Modulo per la presentazione delle osservazioni per i piani/programmi/progetti sottoposti a procedimenti di valutazione ambientale di competenza statale

ID: Codice procedura (ID_VIP/ID_MATTM):10844

Impianto per la produzione di energia elettrica da fonte eolica, costituito da 6 aerogeneratori della potenza complessiva di 37,2 MW, un sistema di accumulo da 25 MW e relative opere connesse in località "Rempillo" nel comune di Pitigliano (GR).

ALLEGATO alle OSSERVAZIONI all' IMPIANTO EOLICO denominato REMPILLO nel COMUNE di PITIGLIANO (GR). Composto da n. 5 immagini e n. 5 pagine

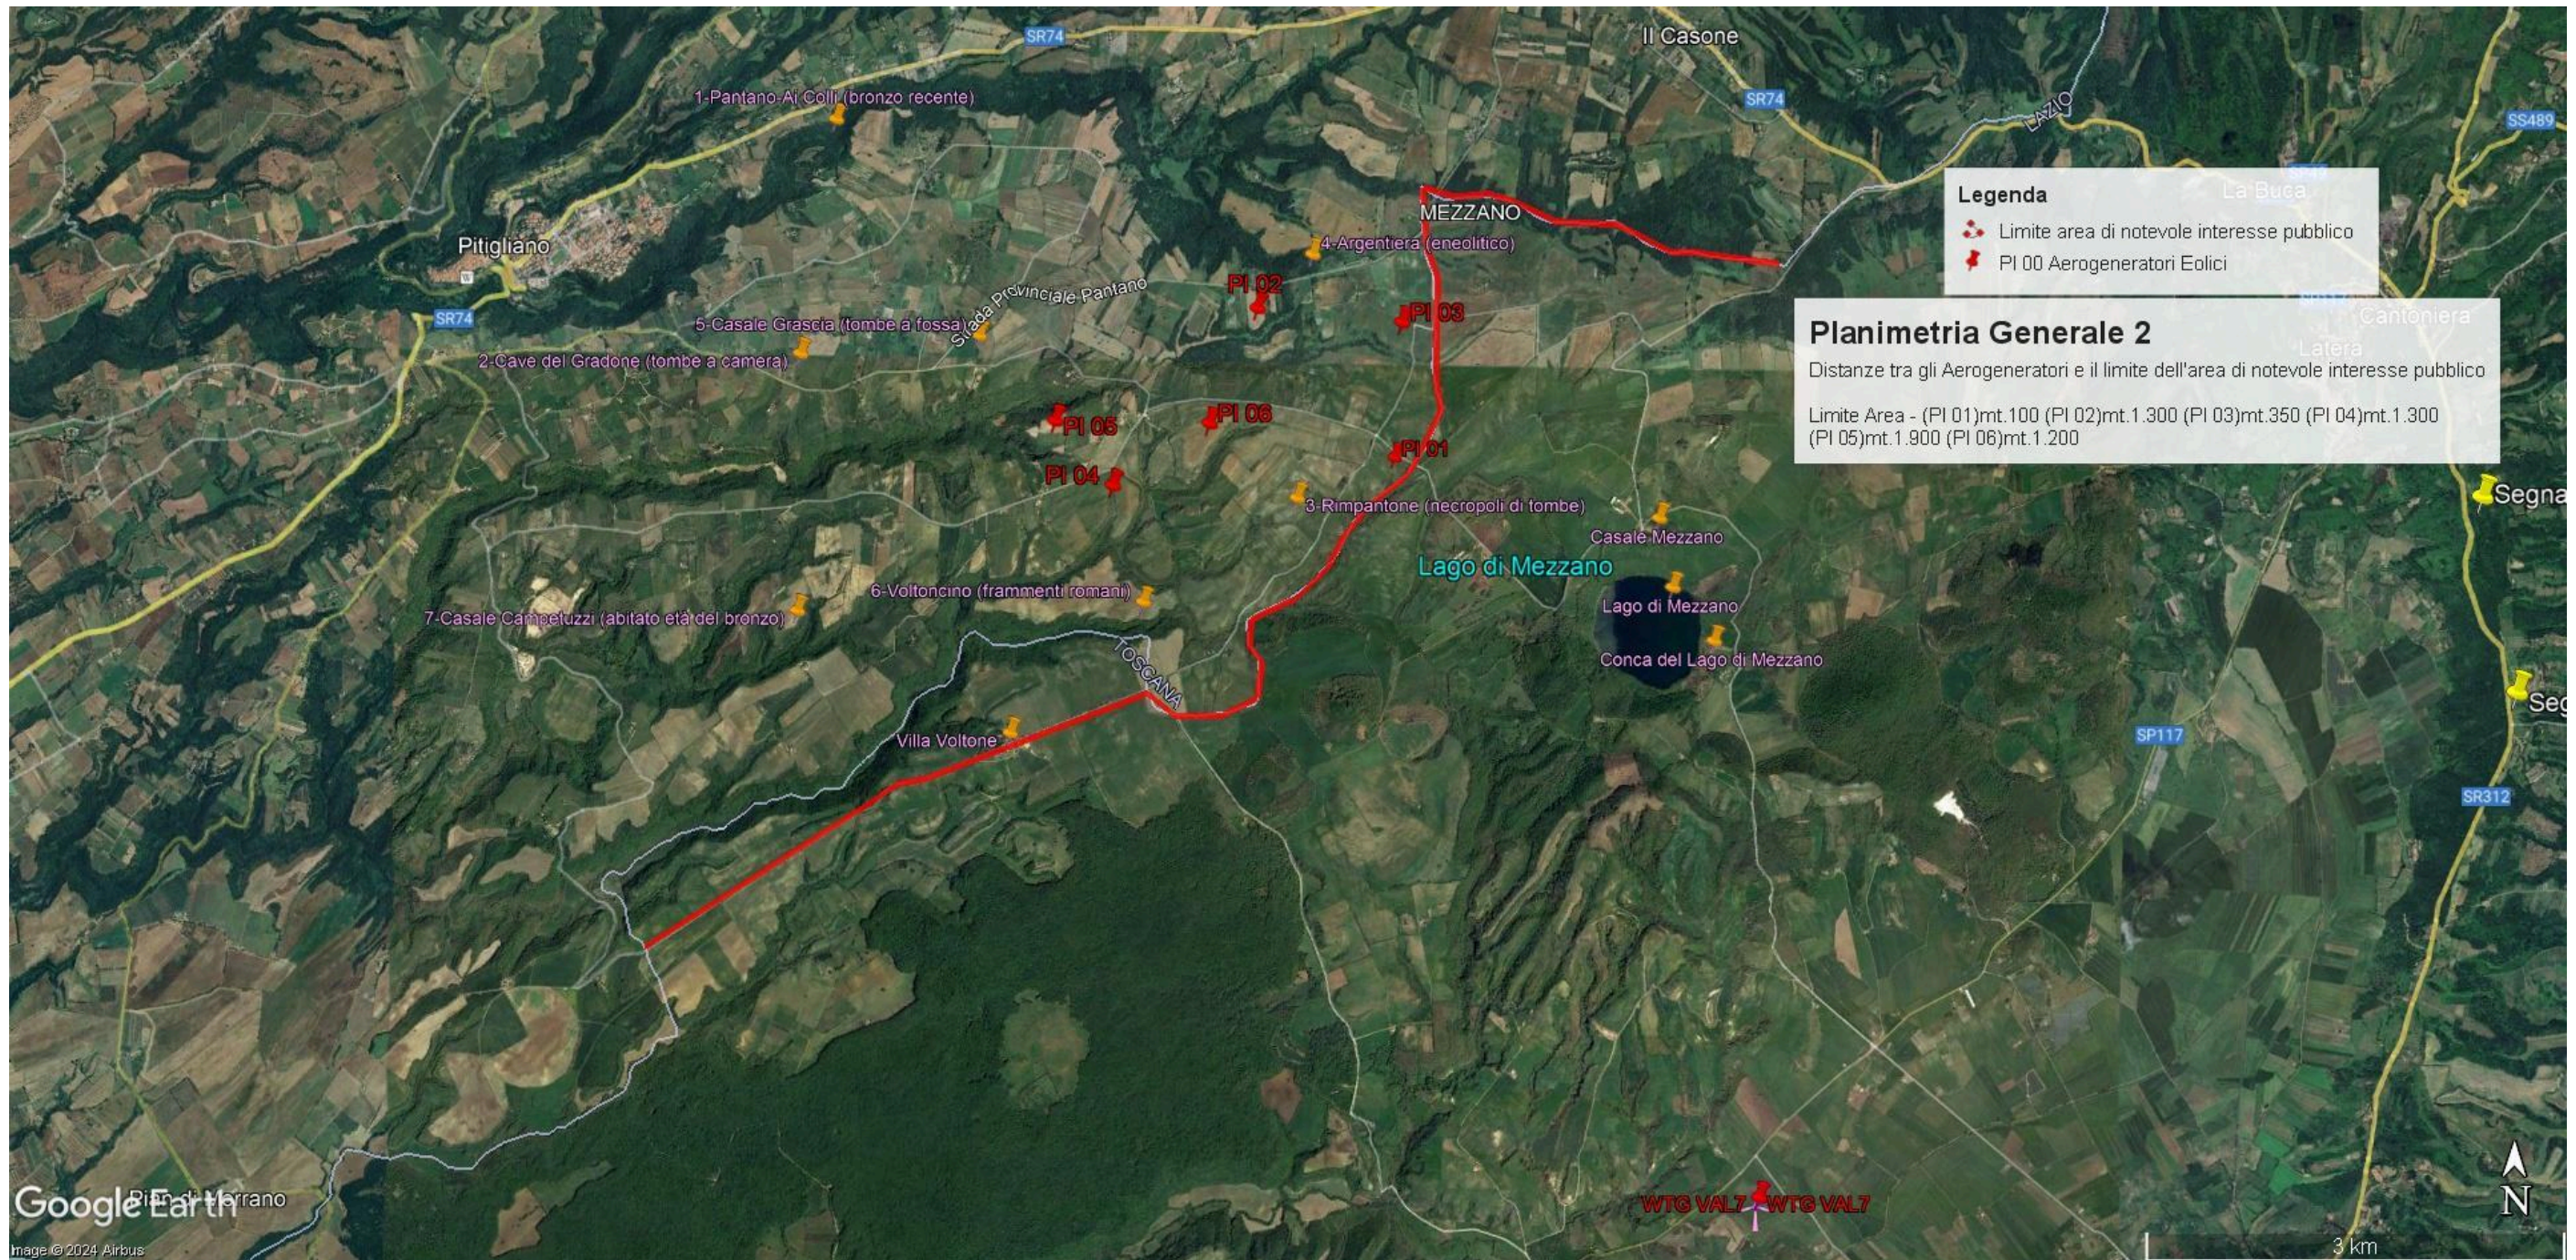
l'immagine n. 2 dell' ALLEGATO) all'area di notevole interesse pubblico "Conca del lago di

Immagine n. 1. Linea rossa indicante il confine Regioni Lazio-Toscana che coincide con parte del Perimetro del **vincolo di notevole interesse pubblico** ex art. 136 Codice Beni Culturali “ **Conca del Lago di Mezzano e territorio circostante**” ed i sei aerogeneratori localizzati con segnaposto rossi da P01 a P06 e ricadenti all’interno delle fasce di rispetto di 3 km dal bene vincolato e quindi in **area non idonea** al loro insediamento (ex art 20 co. 8 lettera c quater del D.Lgs n. 199/2021 e ss.mm.ii).

Immagine n. 2. *Mappa tratta dalla proposta di nuovo vincolo “Ambito paesaggistico, geologico e geomorfologico dell’orlo della caldera di Latera e delle sue pendici interessate dai centri eruttivi periferici” (si veda a riguardo la proposta pubblicata sul sito del MIC in data 09/08/2023) che conetterà le aree di notevole interesse pubblico ex art. 136 del D.Lgs n. 42/2004 “ Conca del Lago di Mezzano e territorio circostante” a sinistra e “Conca del Lago di Bolsena” a destra*

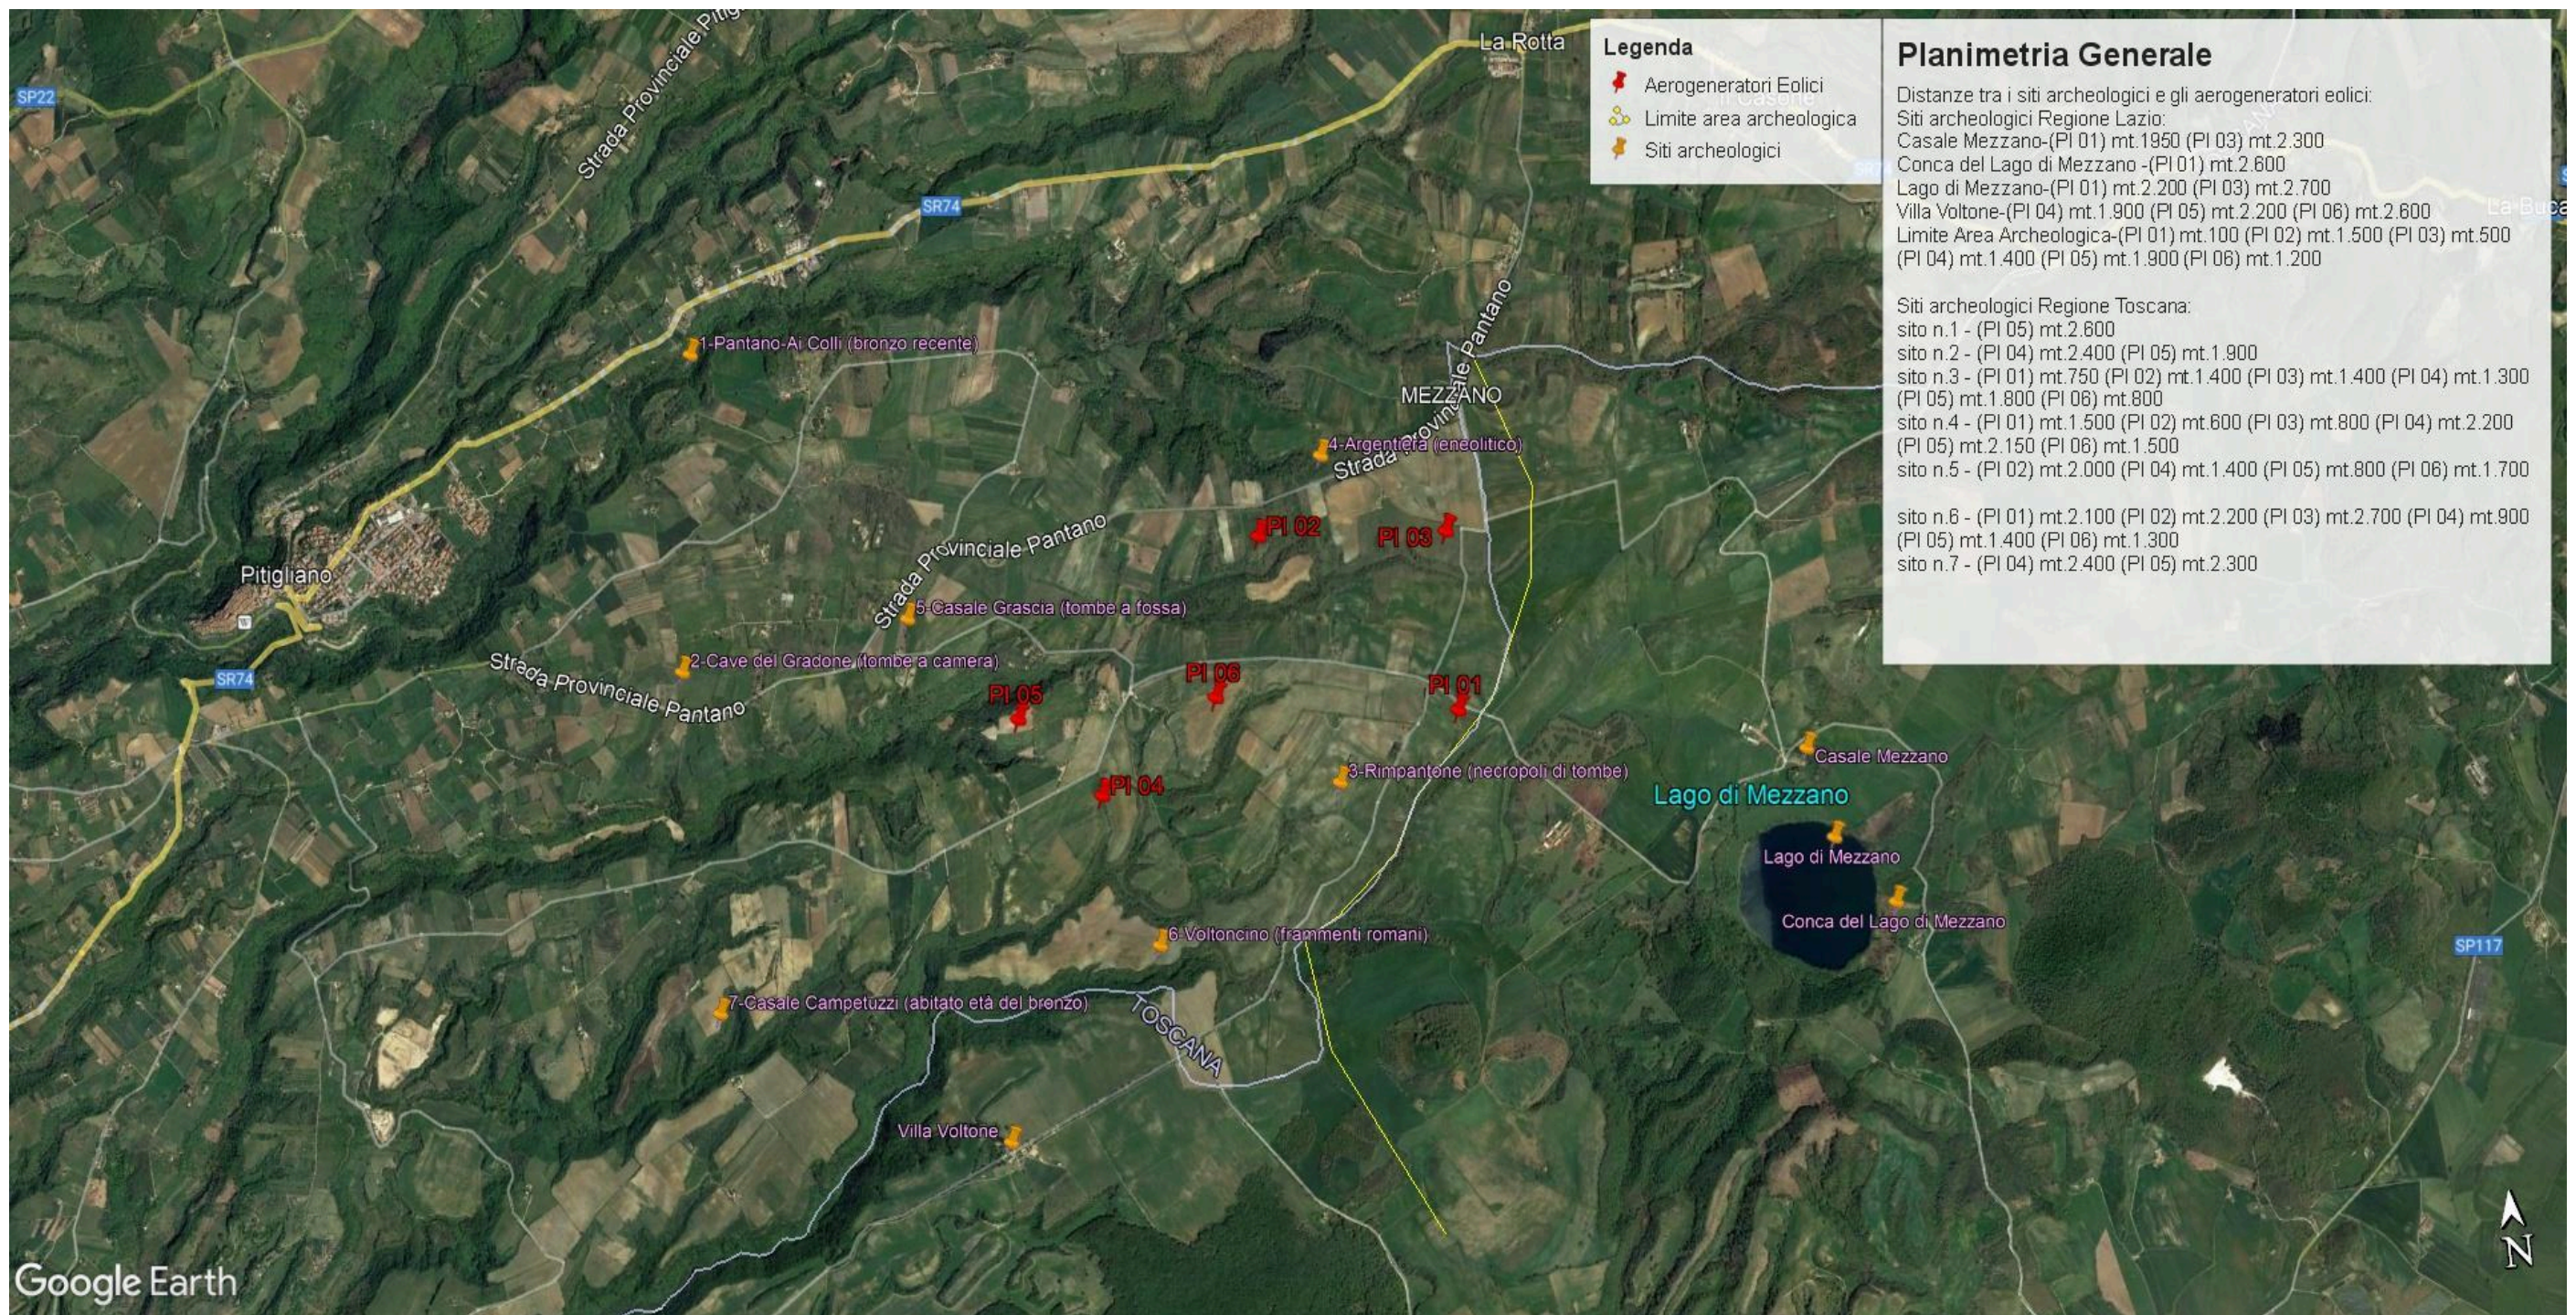
Inoltre, la zona in cui insisterebbe l’impianto eolico industriale Rempillo è compresa nelle fasce di rispetto di 3 km di diversi beni archeologici tutelati dalla parte II del Codice dei Beni Culturali (vedi Allegato, immagine n. 3). Inoltre le pale P04 e P05 ricadono all’interno di un’area archeologica che la Proponente vorrebbe cancellare per il semplice fatto che non è riportata nel documento regionale ma nel documento provinciale come meglio dettagliato nell’Osservazione n. 5. Alla luce di quanto documentato appare chiaro quindi che la collocazione dell’impianto non ha tenuto conto alcuno dei vincoli dell’area nella quale è stato progettato e l’inserimento dell’impianto eolico nel paesaggio e sul territorio non è corretto (Allegato IV delle Linee guida nazionali di cui al D.M dello Sviluppo economico del 10.09.2010).

Immagine n. 3. Impatti dei sei aerogeneratori (in rosso) ricadenti nelle fasce di rispetto dei 3 km dai Beni Culturali (in giallo) e quindi in **area non idonea** al loro insediamento (ex art 20 co. 8 lettera c quater del D.Lgs n. 199/2021 e ss.mm.ii). **Inoltre si segnala che le pale P04 e P05 ricadono all'interno di un'area archeologica e quindi in altra area non idonea.**

Immagine n. 4 Situazione di saturazione da impianti FER nella provincia di Viterbo. Non sono riportati gli impianti fotovoltaici e agrivoltaici che hanno inciso per buona parte nel cumulo di impianti FER per superare già nel 2023 gli obiettivi del PNIEC assegnati alla Regione Lazio per il 20230.

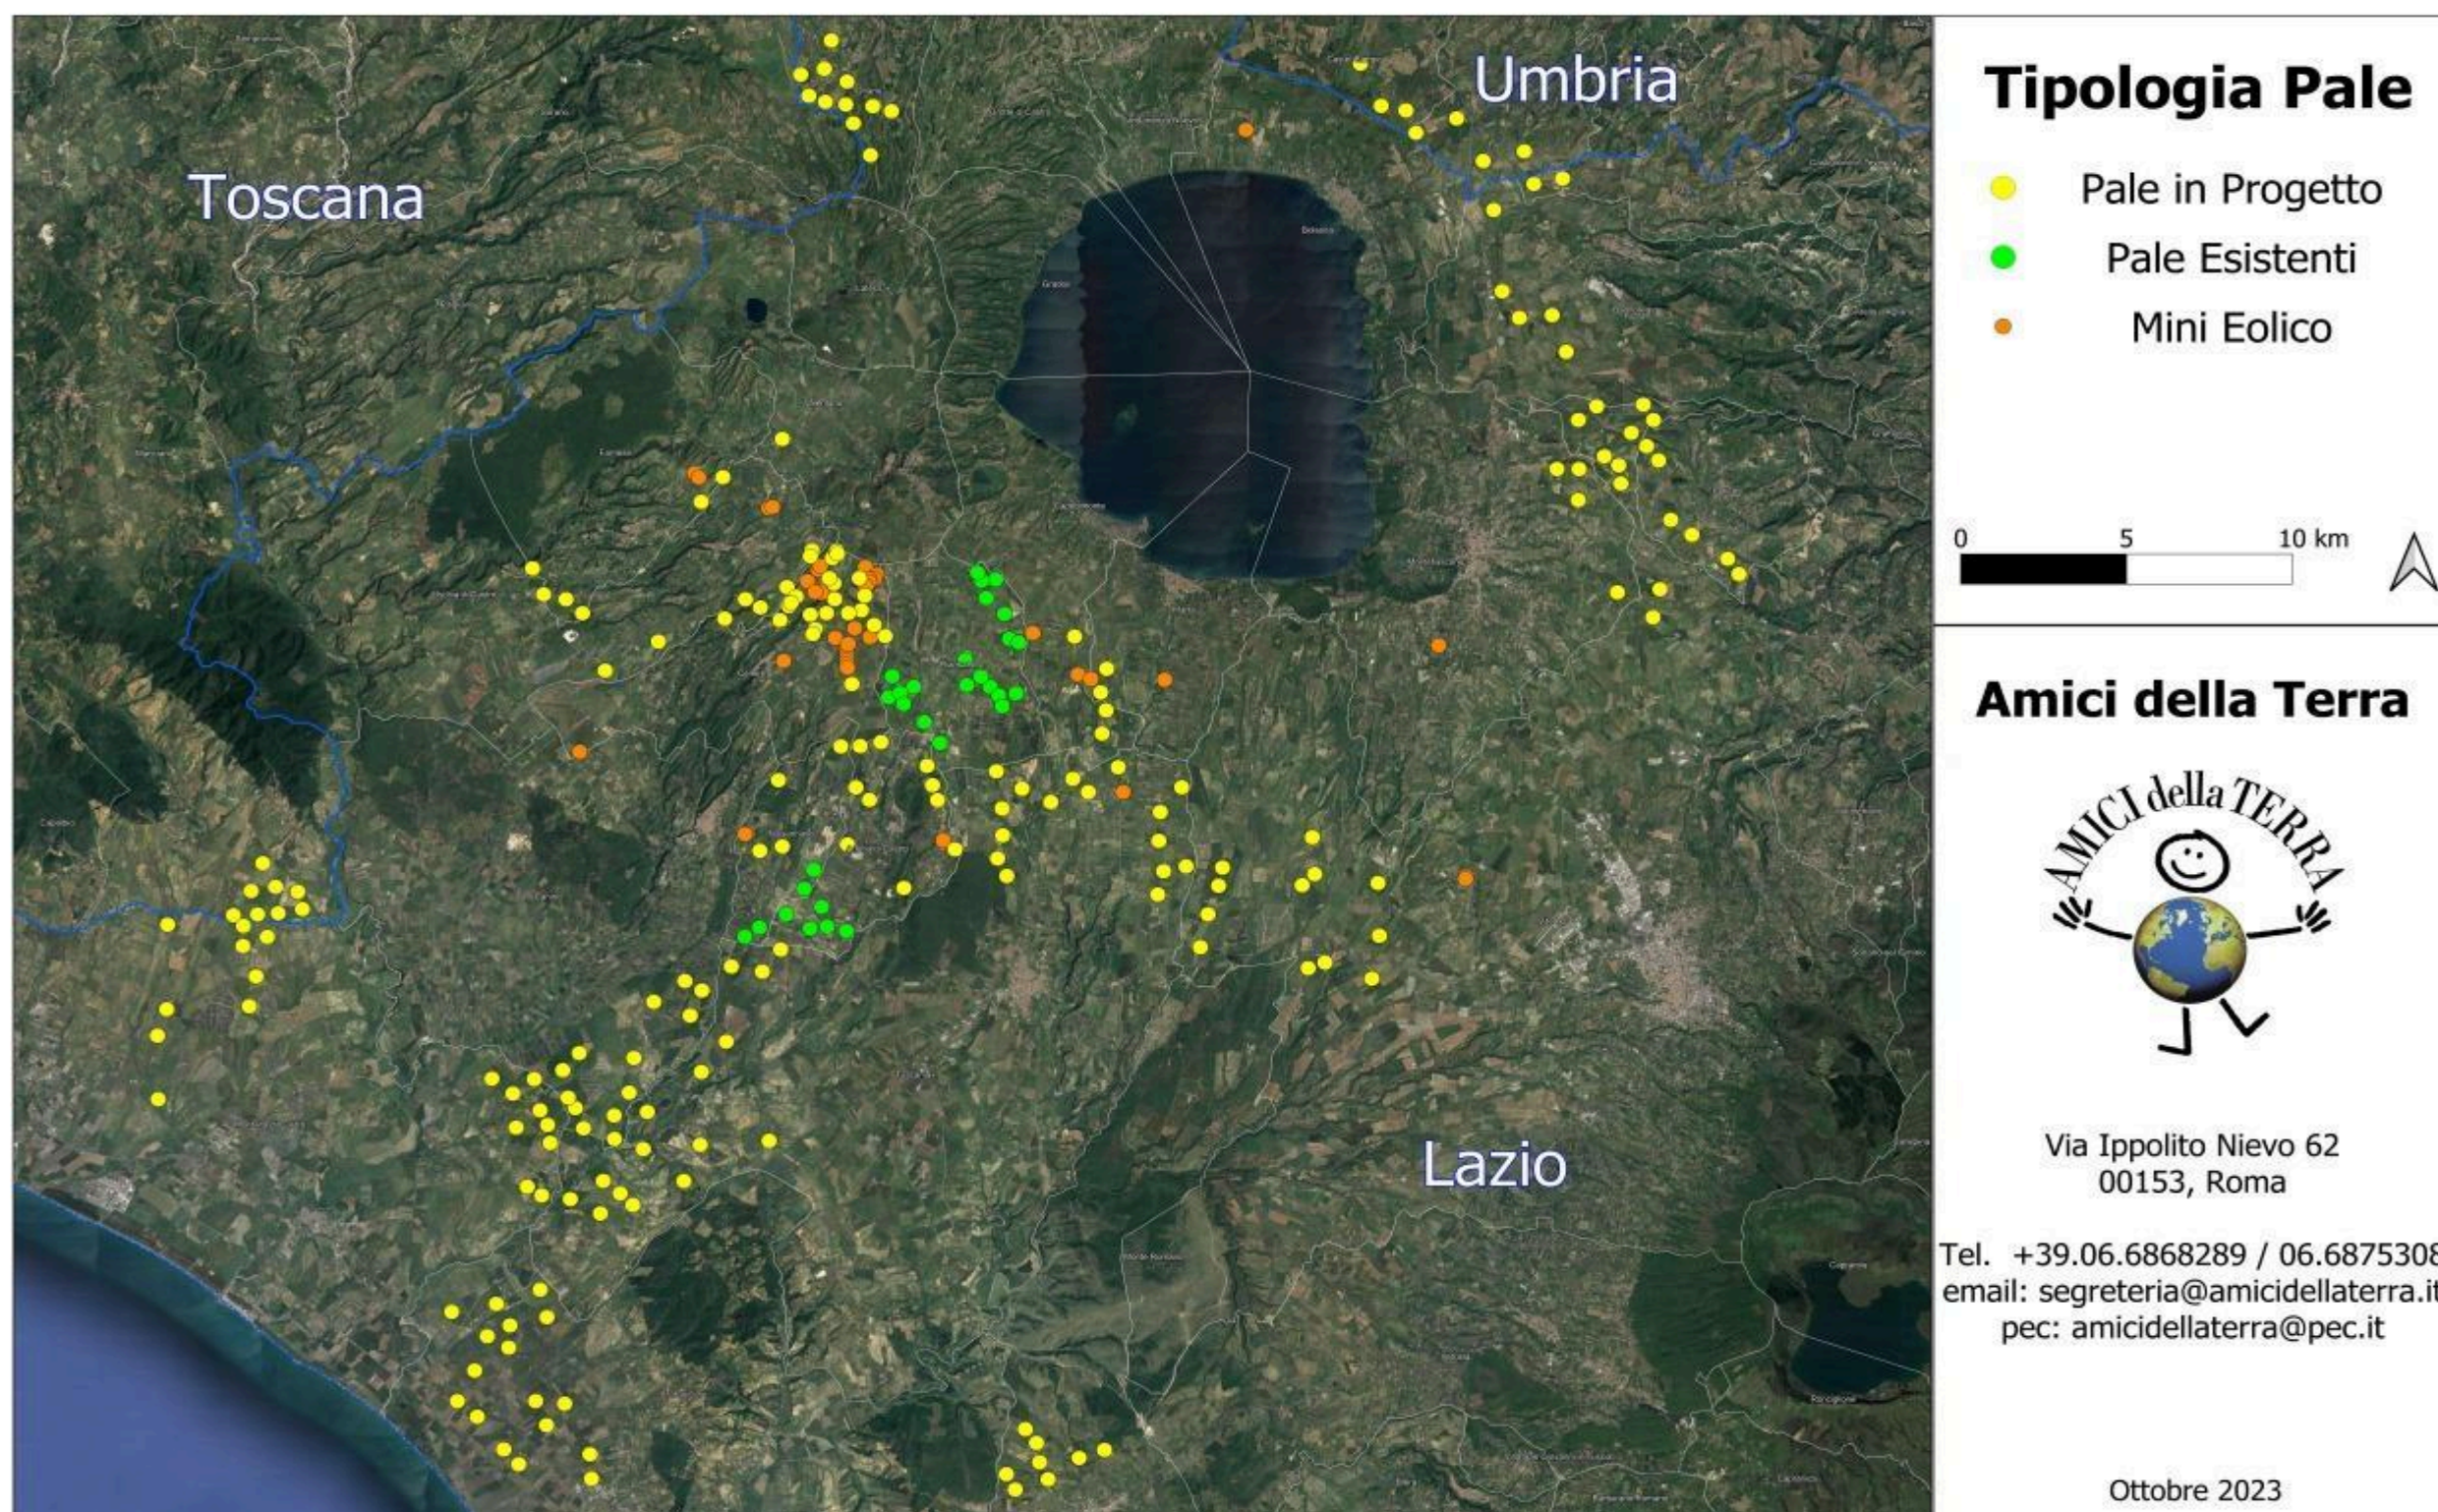
nn. 1 e 2 e crea anche degli impatti negativi anche sui beni naturalistici come verrà dettagliato nell'Osservazione n. 4. Inoltre andrebbe a sommarsi al già enorme cumulo di impianti eolici e fotovoltaici e geotermici che già creano una elevata criticità ambientale nella provincia di Viterbo e interferiscono anche con il territorio toscano come si può vedere dalle immagini nn. 4 e 5 dell'Allegato n. 1.
